Gelijkwaardige toegang veiligheidstrappenhuis

Advies 1707

Trefwoorden: Bouwbesluit 2012, woongebouw, gelijkwaardigheid, nieuwbouw, brand-/rookwerendheid, vluchtroute
Datum: 23 juni 2017
Status: Definitief

Figuur 1 plattegrond ontsluiting begane grond van blok D

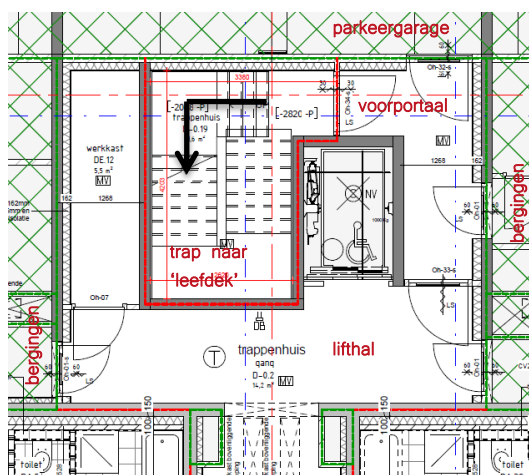
Het verwijderen van de fysieke scheidingsconstructie in het trappenhuis kan uitsluitend gevolgen hebben voor mogelijke rooktoetreding naar het trappenhuis vanuit de begane grond, voor de overige bouwlagen verandert er in dat opzicht niets (op deze bouwlagen is namelijk het trappenhuis uitsluitend via niet besloten ruimten bereikbaar).

De 'risico-ruimten' (bergingen, werkkasten en parkeergarage) zijn 60 minuten brandwerend afgescheiden van het voorportaal. Het voorportaal zelf is weer 30 minuten brandwerend afgescheiden van het trappenhuis. De betreffende deuren zijn dienovereenkomstig brandwerend (60 respectievelijk 30 minuten) en zelfsluitend uitgevoerd.

Door de aanwezige dubbele brandwerende scheidingsconstructies tussen het trappenhuis en de omliggende ruimten op de begane grond is het risico van toetreden van brand en rook tot het trappenhuis reeds beperkt, echter niet afdoende. Aanvullend worden daarom de volgende 'bronmaatregelen' geadviseerd:

- Het vervangen van de deurconstructie tussen trappenhuis en voorportaal door een deurconstructie welke voldoet aan de eisen voor $S_a + S_{200}$ in de richting van het trappenhuis. Uiteraard dient ook deze nieuwe deur zelfsluitend te worden uitgevoerd.

- Het vervangen van de deur-kozijncombinatie tussen voorportaal en entreehal door een deurkozijncombinatie welke voldoet aan de eisen voor $S_a + S_{200}$ in de richting van het trappenhuis. Uiteraard dient ook deze nieuwe deur zelfsluitend te worden uitgevoerd.

- De bestaande deuren richting parkeergarage en bergingenblokken dienen te worden voorzien van een valdorpel. Deuren voldoen aan de eisen voor $S_a + S_{200}$ in de richting van het trappenhuis.

- Het aanwezige ventilatiekanaal tussen voorportaal en entreehal dient te worden voorzien van een brandklep die voldoet aan E20S volgens EN 13501-3+A1.

In dit geval doet de adviseur een voorstel om op de begane grond van het voorportaal een rooksluis te maken waarin zowel de gehele deur-/kozijnconstructie naar het trappenhuis toe als de deuren en kozijnen vanuit de aangrenzende ruimten (parkeergarage, bergingcompartiment en lifthal) zodanig worden uitgevoerd dat zowel warme (S_{200} , waar ook S_a binnen valt) als koude rook (S_a) worden tegengehouden. De adviescommissie is van mening dat deze maatregelen effectief kunnen zijn bij het voorkomen van het doordringen van brand en rook in het trappenhuis. Echter: de faalkans van voorgestelde voorzieningen in combinatie met uitvoering, beheer en onderhoud van de deurkozijnen is groter dan de faalkans van een niet besloten ruimte. Naarmate zich een brand in de kelder meer ontwikkelt, wordt de kans groter dat rook in het veiligheidstrappenhuis terecht komt. Daarbij gaat het niet alleen om de rook uit de kelder die door de scheidingsconstructie in de ruimte kan doordringen maar ook om de kans dat de in de scheidingsconstructie gelegen deuren tijdens de brand worden geopend of geopend zijn. Een niet besloten ruimte tussen het veiligheidstrappenhuis en de brandruimte beperkt het risico dat die rook het trappenhuis instroomt.

Figuur 2 ontsluiting op 1e verdieping ('leefdek') van blok D

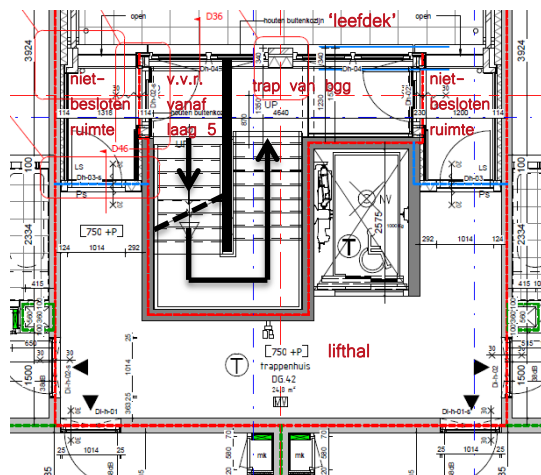
De kopers van de appartementen willen nu graag dat het trappenhuis tussen begane grond en eerste verdieping in één keer doorloopt naar boven, zodat je op de eerste verdieping (leefdek) niet eerst naar buiten hoeft om vervolgens het volgende trappenhuis in te gaan. De zwart ingetekende 20 minuten brandwerende wand in figuur 2 zou daarvoor moeten verdwijnen.

Met de voorgestelde oplossing, namelijk het toepassen van EW60 + S200 deuren, valdorpels en brandkleppen, is ons inziens onvoldoende onderbouwd dat sprake is van gelijkwaardigheid. Met dit voorstel kan helaas niet voorkomen worden dat rook na enige tijd toch in het trappenhuis komt, bij brand in de parkeergarage of bergingen. Immers :

- Bij het passeren van de deuren, zullen de deuren een kort moment open staan en kan rook in het trappenhuis komen, dit kan niet gebeuren als de scheidingswand in het trappenhuis wordt gehandhaafd
- Wij verwachten dat rookdichtheid van de deuren op een zeker moment verloren raakt. Een brand kan zich namelijk enige tijd ontwikkelen in de bergingen zonder opgemerkt te worden door de bewoners. Dit kan wel 20 minuten duren. In de bergingen is namelijk geen branddetectie met doormelding aanwezig. Op zeker

moment wordt de deur naar de verkeersruimte zodanig thermisch belast, dat ook de rookdichtheid, waar de deur op is getest (200°C), mogelijk verloren raakt. De deuren zijn namelijk niet bij hogere temperaturen op rookdichtheid getest. Daardoor kan uiteindelijk toch rook in het trappenhuis doordringen. De afdichtrubbers zullen bij hogere temperaturen mogelijk weg kunnen smelten/verbranden. Daarom stellen wij ons de vraag hoeveel extra brandveiligheid in deze situatie wordt bereikt door toepassing van dit soort nieuwe deuren in plaats van de huidige brand- en rookwerende deuren, voorzien van opschuimende strips. Deuren volgens bestaande techniek zullen weliswaar in het begin van de brand meer rook doorlaten, maar de opschuimende strips zorgen er voor dat bij oplopende temperatuur de rookdoorlatendheid juist minder wordt. Dit in tegenstelling tot $S_a + S_{200}$ deuren. Of hebben deze deuren ook opschuimende strips? Zo ja, dan is de winst beperkt tot de beginfase van de brand. In dit geval moet de veiligheidsvluchtroute echter ten minste 30 minuten bruikbaar blijven. Dit is de achtergrond van het Bouwbesluit.

Zodra de 20 minuten brandwerende scheidingsconstructie tussen het besloten trappenhuis van begane grond naar eerste verdieping en het besloten trappenhuis tussen eerste en vijfde verdieping verdwijnt, ontstaat er één doorlopend trappenhuis tussen begane grond en vijfde verdieping dat op de begane grond uitsluitend toegankelijk

is vanuit een besloten voorportaal. Alle overige toegangen tot het trappenhuis zijn uitgevoerd als niet besloten ruimten. Een doorlopend trappenhuis kan dan ook niet als veiligheidsvluchtroute worden aangemerkt.

Nee, volgens de definitie van veiligheidsvluchtroute in artikel 1.1 van Bouwbesluit 2012 is het niet toegestaan dat een veiligheidstrappenhuis direct vanuit een besloten ruimte bereikbaar is.

Naar het oordeel van de commissie is niet aannemelijk gemaakt dat de voorgestelde oplossing een in artikel 1.3 bedoelde gelijkwaardige oplossing is. De aangegeven oplossing doet onvoldoende recht aan de onderbreking van de verbinding tussen het trappenhuis en de brandruimte die met de niet-besloten ruimte is beoogd.
